MIASTO ŚWINOUJŚCIE

WIM/MW/ZP/340/49/PYT-II/4713/4721/2008

Dotyczy: **odpowiedzi na pytania Wykonawców z dni 22.08.2008 i 26.08.2008 r. dotyczące treści SIWZ/WIM/ZP/340/49/2008 „Przebudowa trybun Amfiteatru Miejskiego w Świnoujściu.”**

Wymiary korytka V 100, dł. 1 m

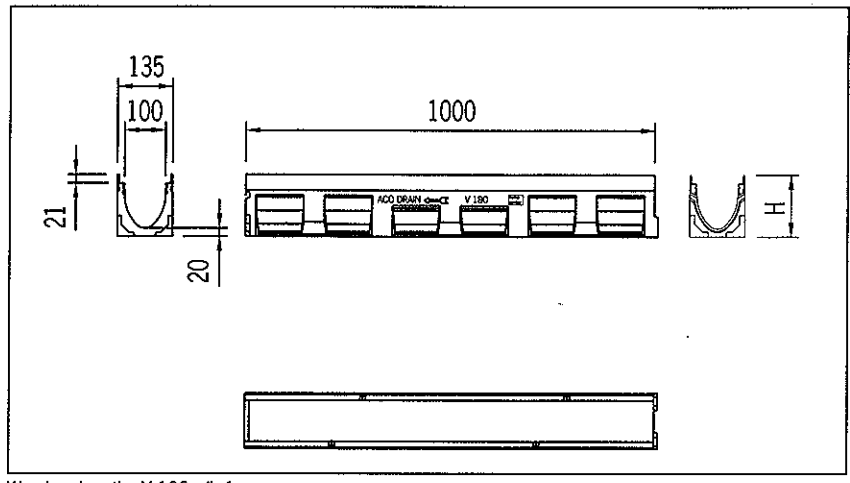
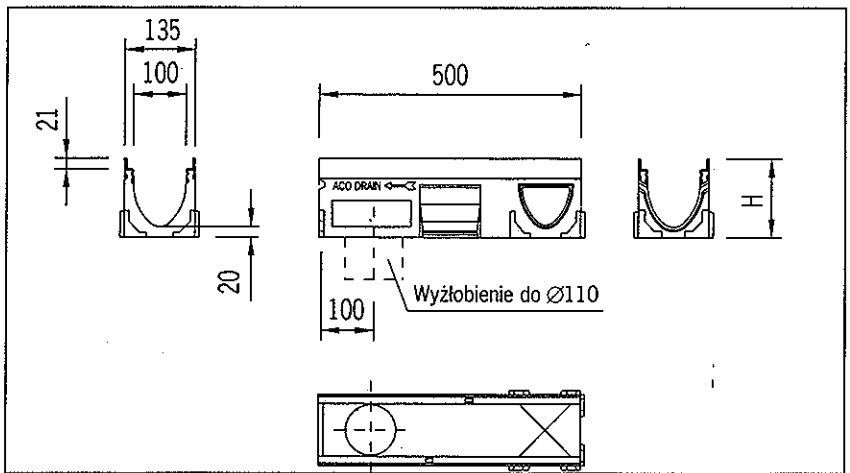
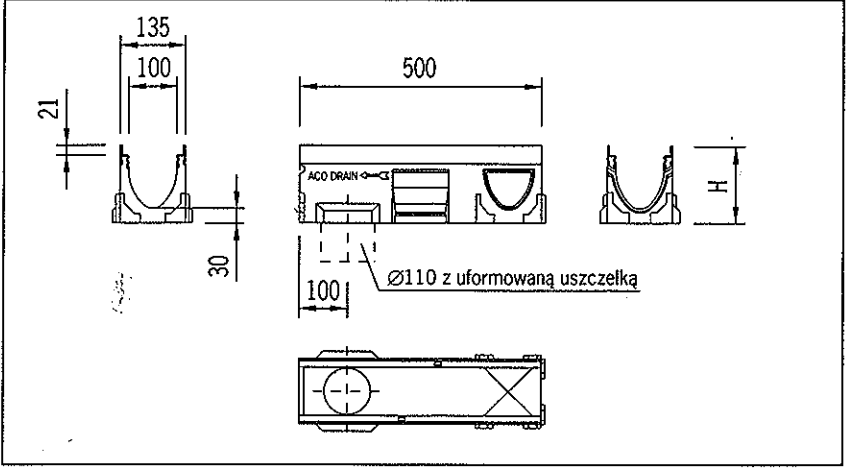
Prosimy o przekazanie rysunku technicznego odwodnienia liniowego

Jako odwodnienie liniowe przyjęto w projekcie korytka polimerobetonowe z rusztem żeliwnym w klasie C250.

Wymiary nominalne korytka:

- szerokość w świetle =100mm
- szerokość budowlana =135mm
- wysokość budowlana =150mm

SLUP ZEBETONOWY S-D2
SLUP ZEBETONOWY S-D12
skala 1:20

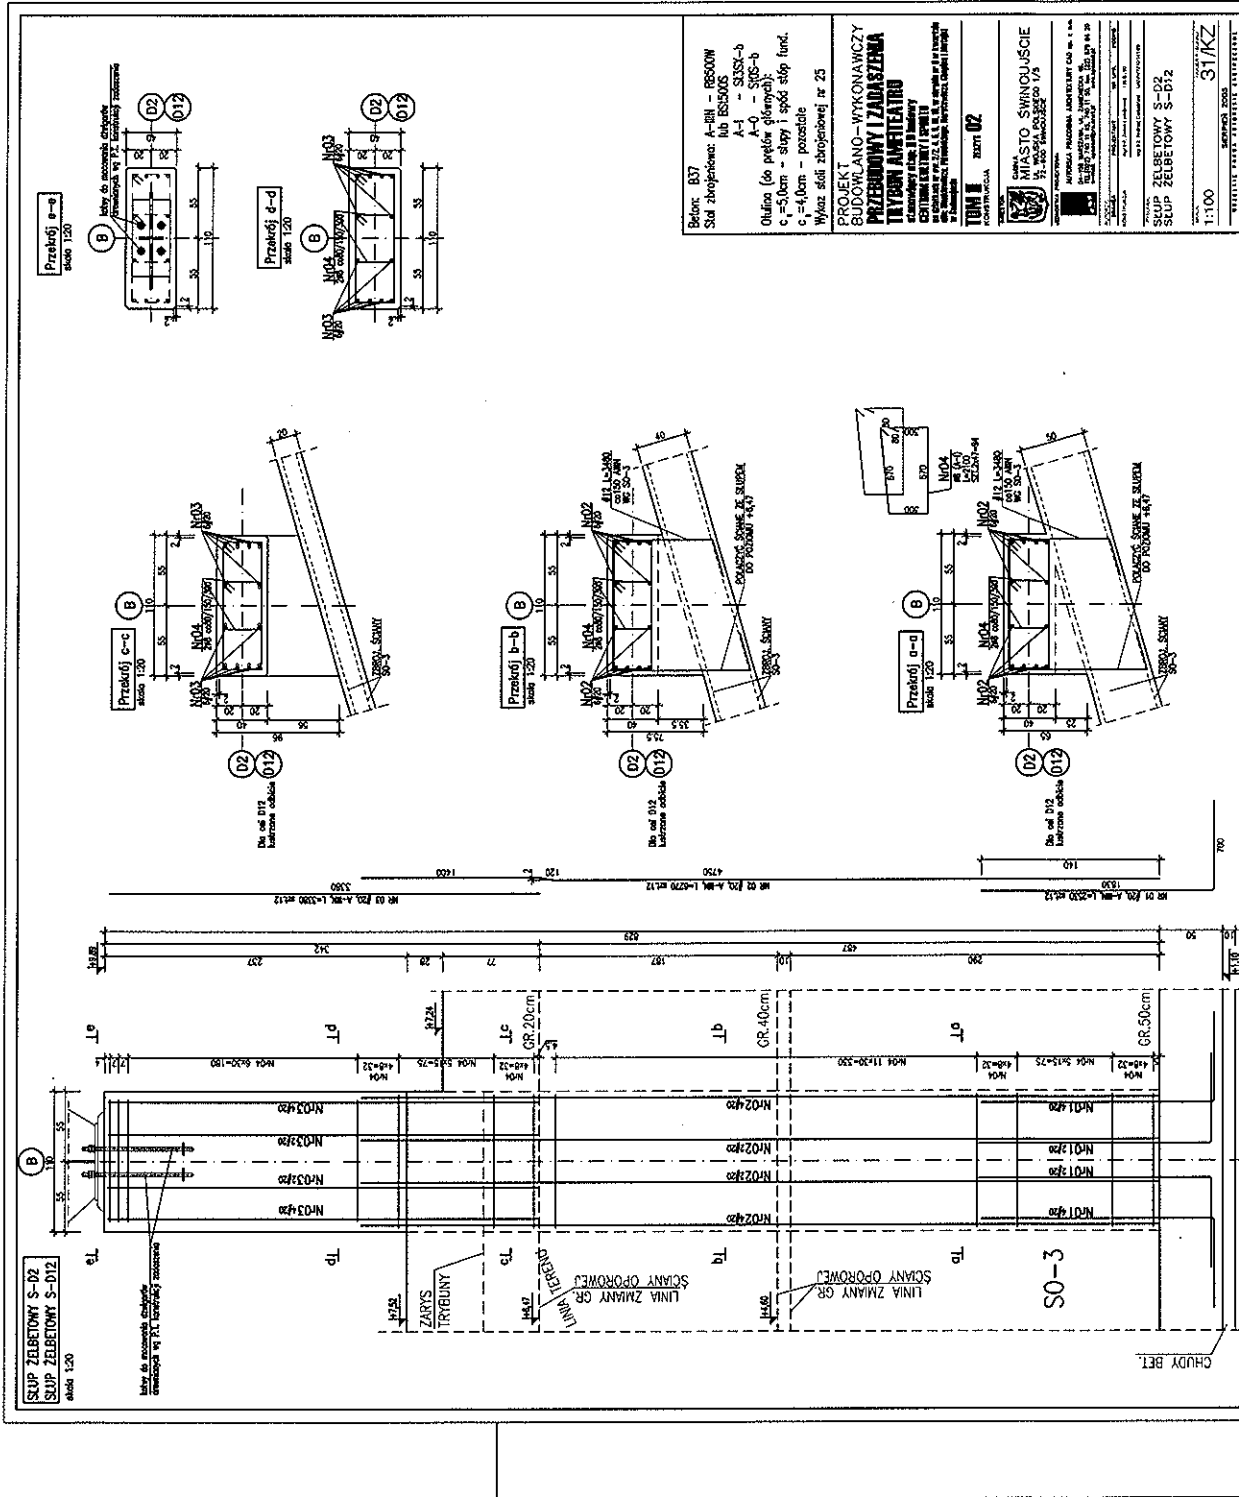
W przekazanej dokumentacji brakuje rysunków konstrukcyjnych słupów SO-2 i SO-12 (usytuowanych przy ścianach oporowych SO-3) - prosimy o uzupełnienie.

W załączeniu przesyłamy uzupełnienie dokumentacji o brakujący rysunek słupów S0-2 i S0-12 (rys. nr 31/KZ słup żelbetowy, S-02, słup żelbetowy 5-D12 oraz zestawienie nr 25 do rys. 31/KZ).
